Al·legació al Pla de Mobilitat Urbana de la ciutat de Girona

Mou-te en bici, plataforma cívica per l'ús de la bicicleta i per la mobilitat sostenible,

Figura 1: Itineraris dels carrils bici que obliguen a fer grans ziga-zagues i que no ofereixen continuïtat suficientment útil a l'oferta ja existent a l'oest de la ciutat

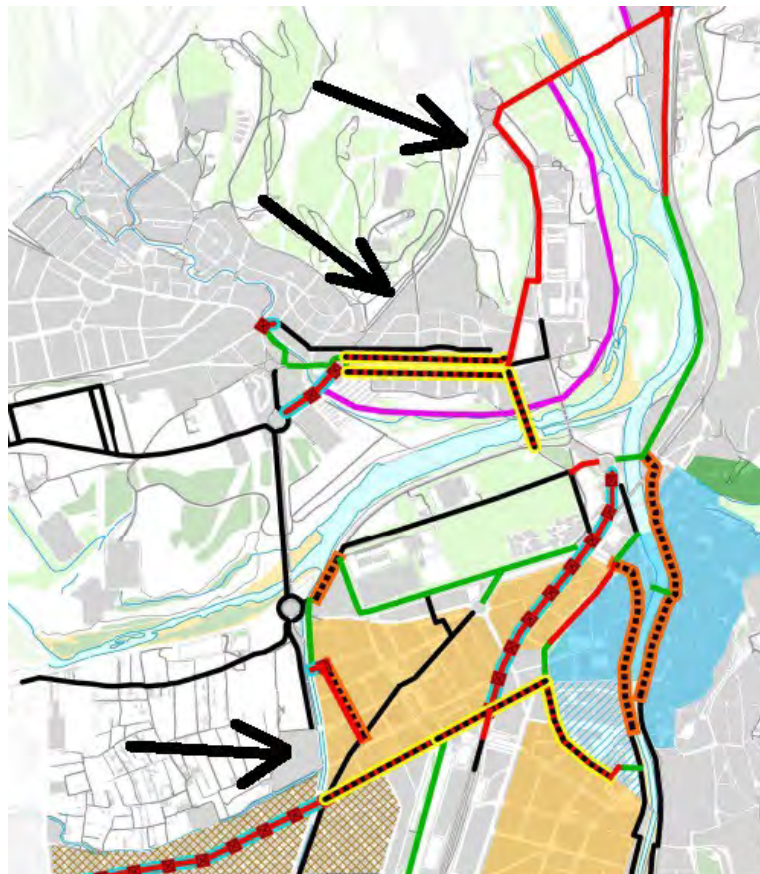
Els itineraris de bicicleta i actuacions plantejades pel Pla de Mobilitat Urbana 2014 (des d'ara PMU 2014) són positius però no amplien de forma útil l'oferta de "carrils bici" que uneix els barris de l'oest i el nord de la ciutat. Com s'observa a la **figura 1**, la xarxa *ciclable* actual, mostrada en negre, no té una continuïtat, en el nou Pla, que permeti a un usuari de la bicicleta desplaçar-se de nord a sud, per l'oest de la ciutat, **de forma segura i en un temps raonable**.

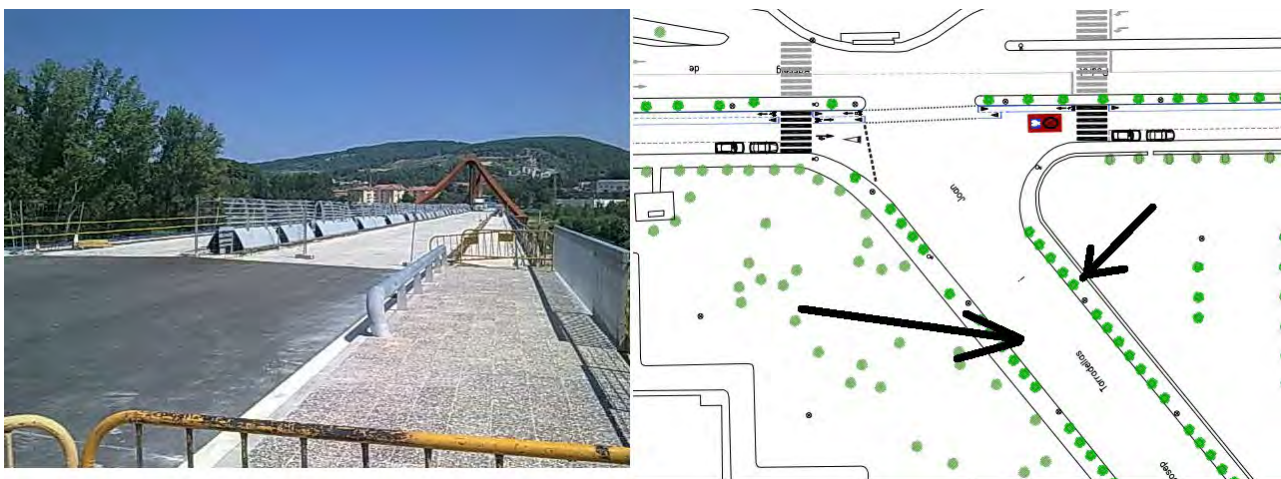
3. La comprovació de la senyalització d'aquest eix, tant en els seus trams ja existents com en els que cal realitzar.
4. Que s'afegeixin a la memòria els carrils bici que han d'haver sobre el nou pont de Pont Major. Si bé el PMU 2014 preveu la seva existència, aquest no apareix als planells de l'informe de Pont Major (**veure figura 2**).

*Figura 2: Nou pont sobre el riu Ter a Pont Major. **El PMU 2014 preveu un carril bici però aquest no apareix als planells** (observem, a més, l'estretor de la via). I quina utilitat tindrà aquest carril pels usuaris de l'oest de la ciutat si només es preveu connexió amb Avinguda de França, i no es té en compte connexió amb els carrils bici ja existents de fa temps a l'Avinguda Josep Tarradellas?*

Figura 17. Grup de ciclistes al carril bici sobre Av. Josep Tarradellas. Observem la poca visibilitat de la senyalització del carrils a rotondes i cruïlles. Els vianants que creuen també estan desprotegits dels cotxes que circulen a altíssima velocitat.

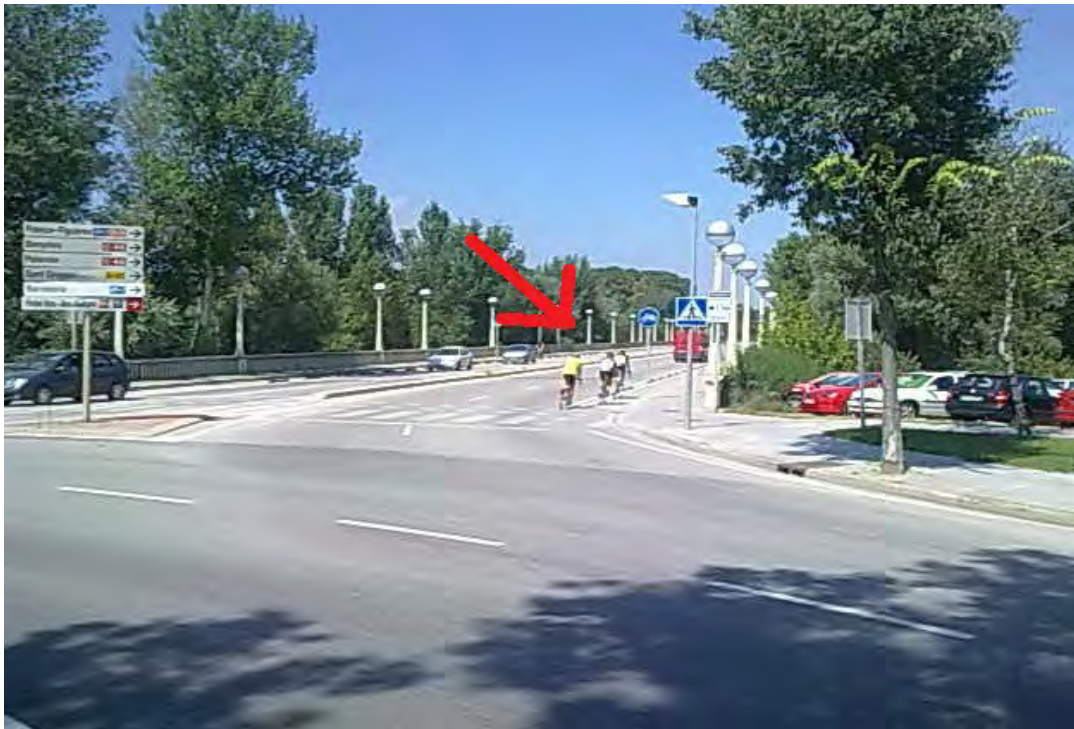
- En la majoria dels carrils bici existents, **no hi ha una senyalització suficient** per als vehicles motoritzats que adverteixi, amb prou antelació, de la presència dels carrils, **ni un mitjà efectiu de control de velocitat** en la proximitat de cruïles, rotondes i passos de vianants/ciclistes (**figures 4 i 17**).
- Els aspectes de **manteniment de la xarxa** de carrils bici existents haurien de ser tinguts en compte en aquest pla (veure **figura 16**)
